PA17/08
Affidamento a Contraente Generale dei "Lavori di ammodernamento del tratto Palermo - Lercara Friddi, lotto funzionale dal km 14,4 (km. 0,0 del Lotto 2) compreso il tratto di raccordo della rotatoria Bolognetta, al km 48,0 (km. 33,6 del Lotto 2 - Svincolo Manganaro incluso) compresi i raccordi con le attuali SS n.189 e SS n.121

- PERIZIA DI VARIANTE N.1 -

MODIFICA TECNICA N. 77

Opere a verde e interventi di mitigazione ambientale.Sottopasso faunistico 7.
Nuovo passaggio faunistico TF07 al km 29+073 - Stralcio planimetrico e sezioni

STRALCIO PLANIMETRICO
scala 1:100

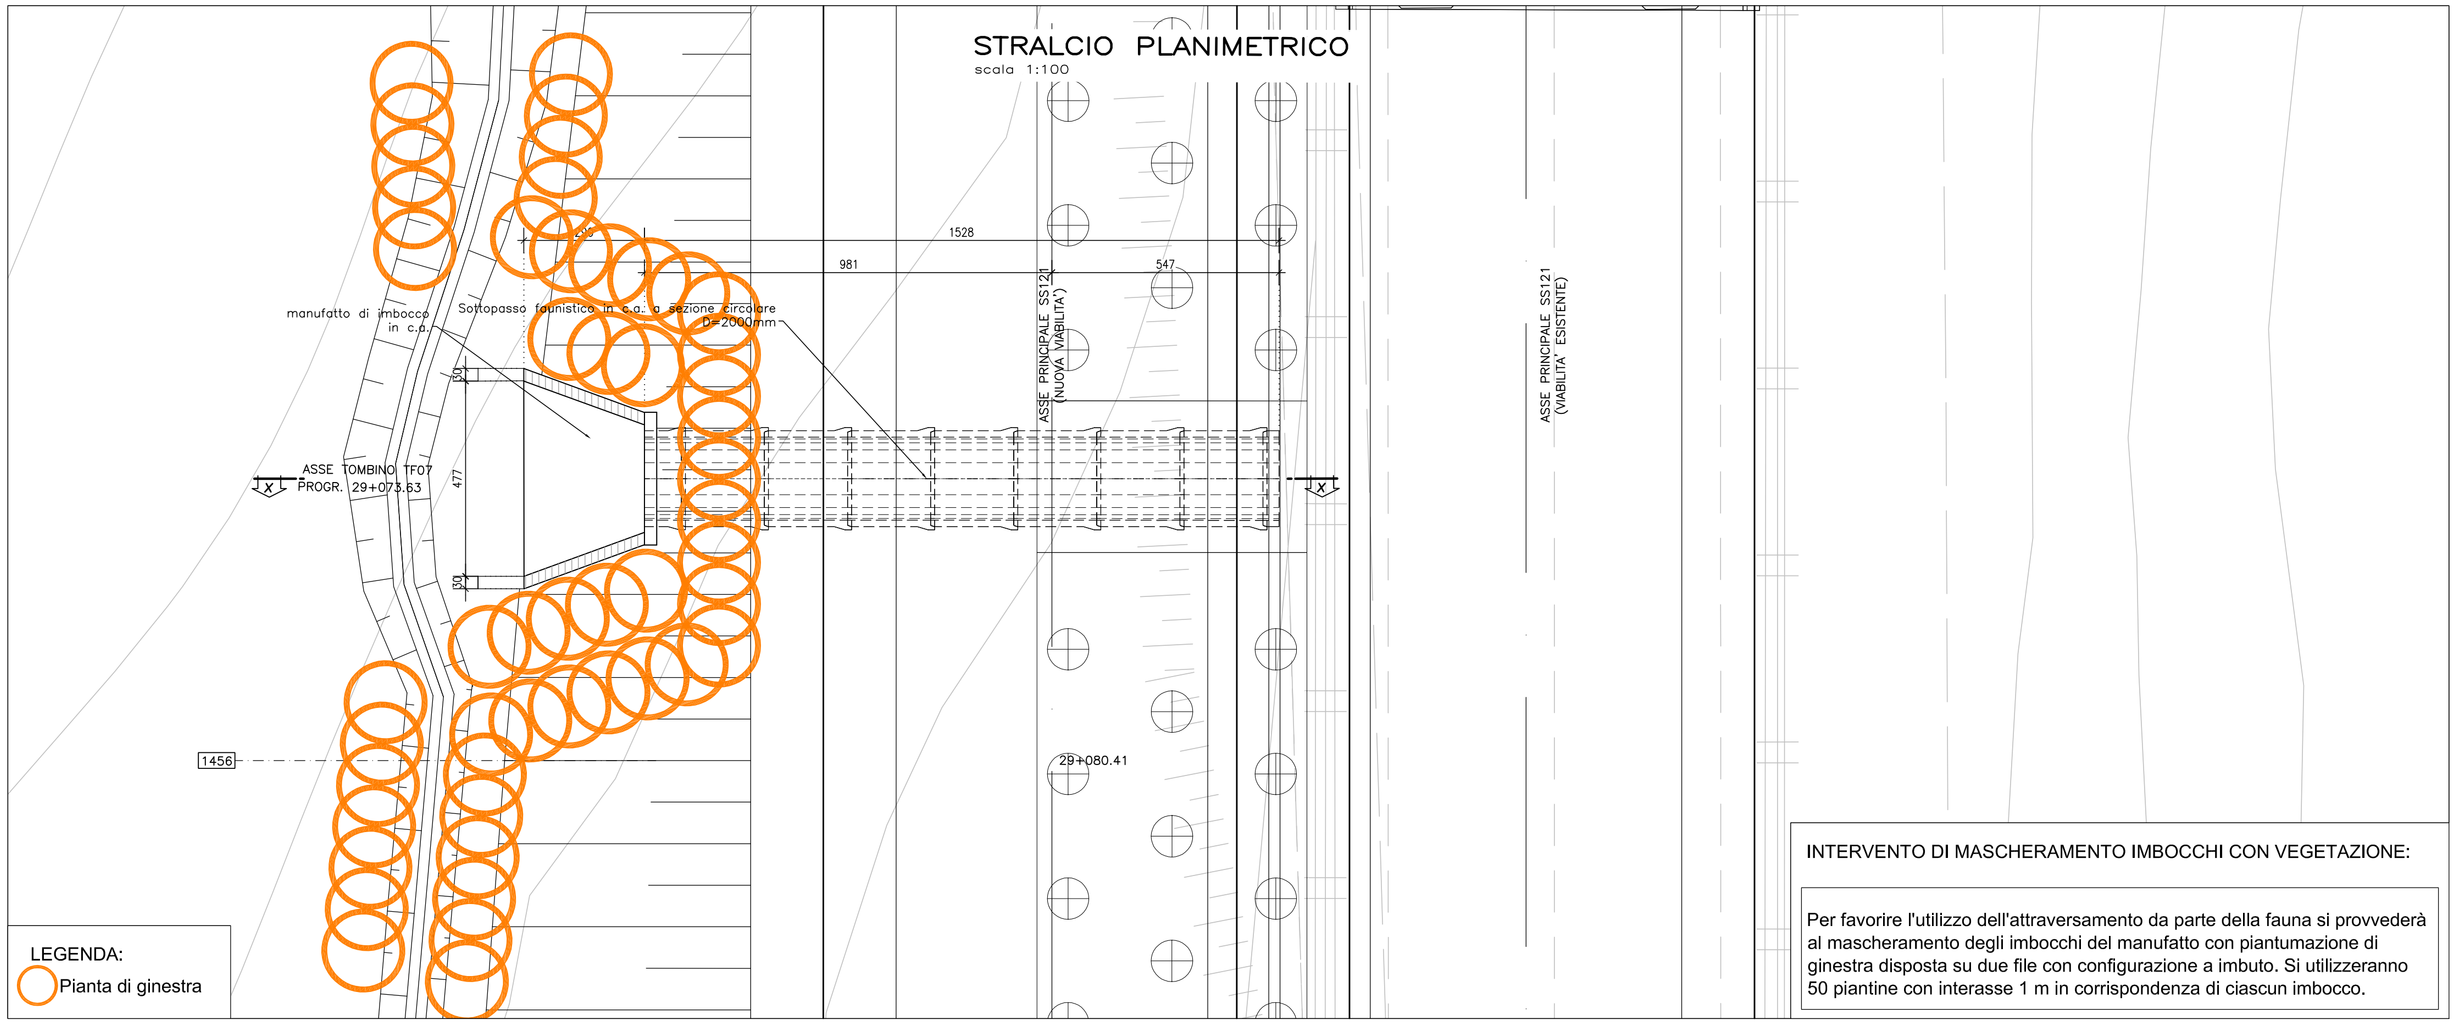
INTERVENTO DI MASCHERAMENTO IMBOCCHI CON VEGETAZIONE:

Per favorire l'utilizzo dell'attraversamento da parte della fauna si provvederà al mascheramento degli imbocchi del manufatto con piantumazione di ginestra disposta su due file con configurazione a imbuto. Si utilizzeranno 50 piantine con interasse 1 m in corrispondenza di ciascun imbocco.

SEZIONE LONGITUDINALE X–X
scala 1:100

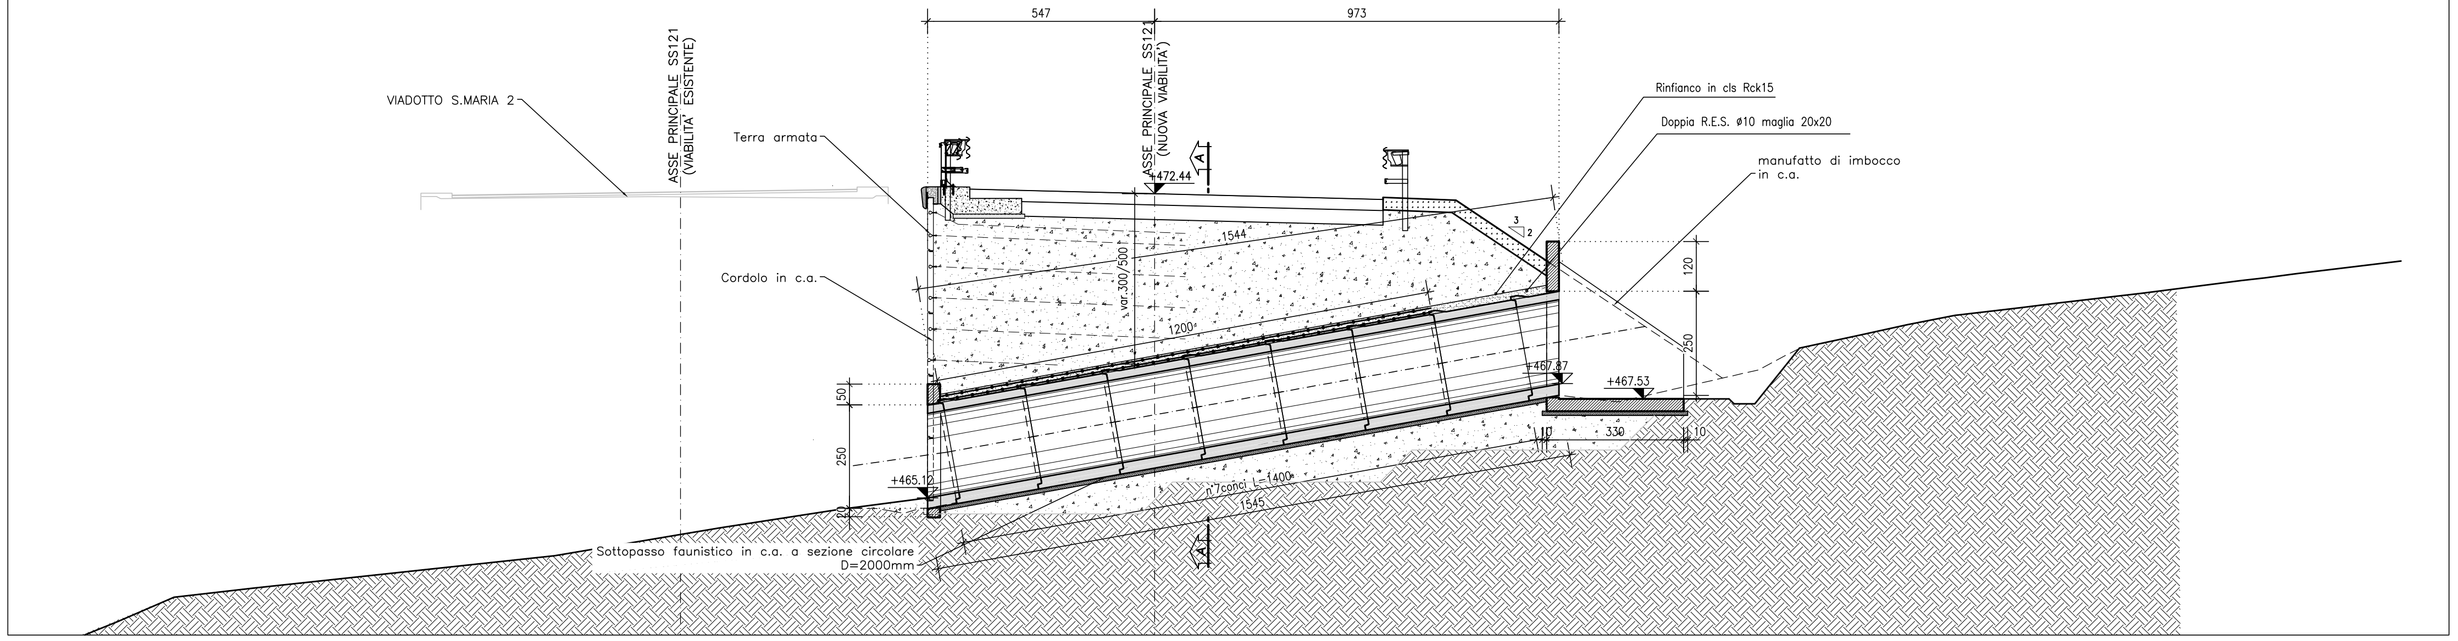
NOTA:
La rete elettrosaldata è prevista nei soli tratti indicati all'interno della sezione longitudinale
